**הנדון: טיוטת ממצאים לדו"ח ביקורת בנושא בית ספר צפון מערב - פרסיץ 3**  
מבקר העירייה: 34255112 מ- 30.10.12

הנדון: טיוטת ממצאי דו"ח ביקורת בנושא בית ספר צפון מערב - פרס"ץ 3

מבקר העירייההנדון: התייחסות לסעיפי טיוטת ממצאים לדוח ביקורת בנושא בית ספר צפון מערב

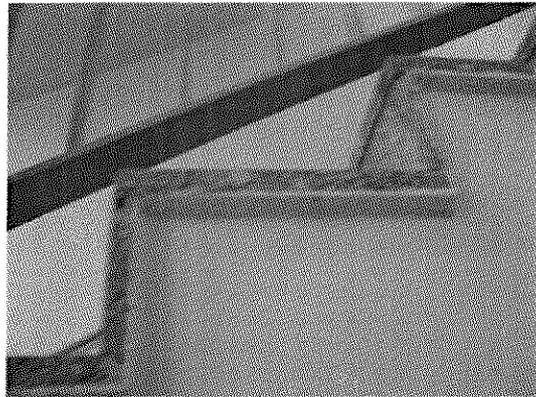
סעיף 122 - סף בקצה מדרגה ראו התייחסות בסעיף 49 להלן צילום של קצה מדרגה בולטת ממישור הטיח.

תמונה של קופינג בטון מתועש

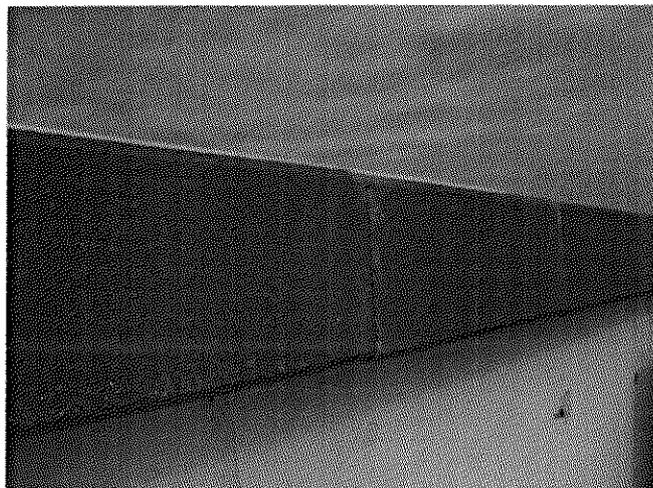
סעיף 123 - אבן הקופינג בגג-

אבני הקופינג בוצעו לפי פרט שבו הם מודבקים וחובקים את מעקה הבטון, באופן כזה שכל אלמנט מודבק באמצעות טיט, כמו כן האלמנטים הינם מתועשים מבטון במשקל עצמי של כ- 25 ק"ג וחובקים את מעקה הבטון לעומק 6 ס"מ, חשוב להדגיש כי אין זו אבן טבעית.

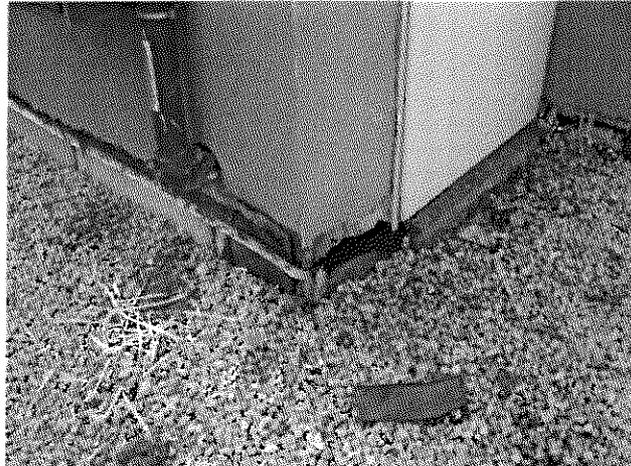
סעיף 124 - עבודות האיטום

במהלך העבודות בוצעו מסי תיקונים. לגבי השלמת הסרגל בפניה ההערה נכונה ונמצאת בטיפול הקבלן.

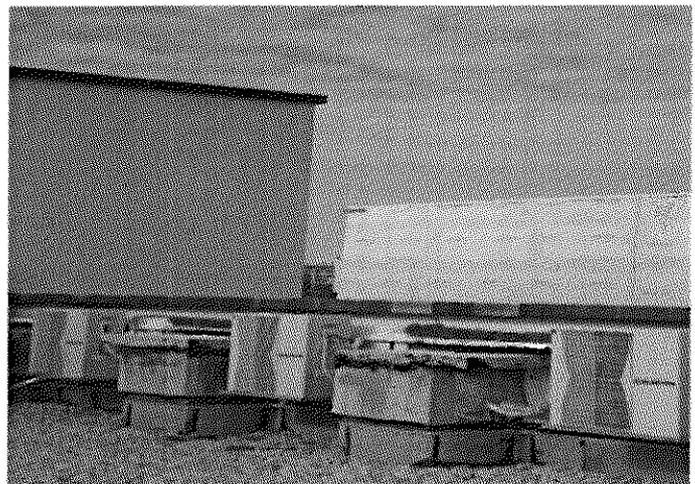
סעיף 125 - איטום סף דלת יציאה, יריעות האיטום עולות לפי הפרט על גבי הגבהת הבטון בסף הדלת.

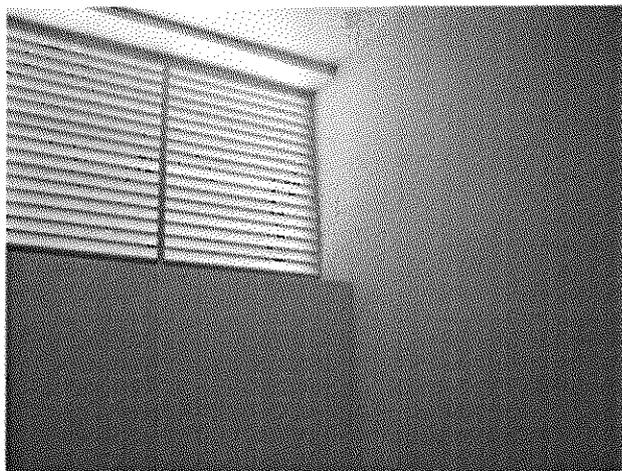
סעיף 127 - כל יריעות האיטום כוללות את כל השכבות (שכבות קלקר וחצץ). השלמת השכבות ליד אזורי מערכות מ"א.

2 תמונות בממ"דים שונים של ציר אמצעי בדלתות ממי"ד (כולל פין אמצעי)

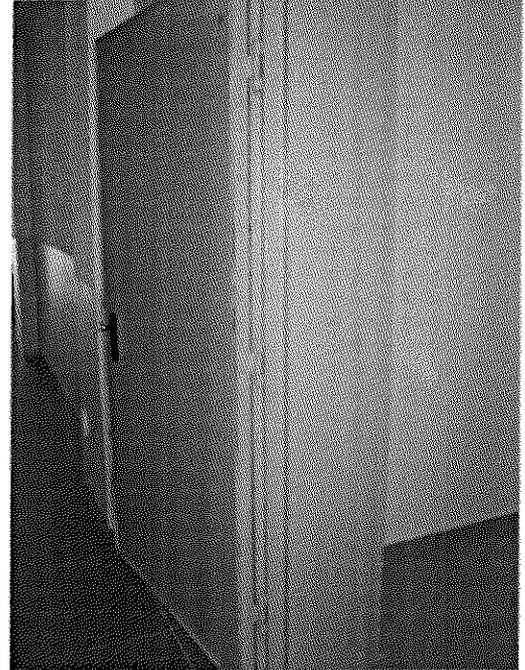
סעיף 129- ציר אמצעי בדלתות ממי"ד, בוצעו בכל הדלתות.
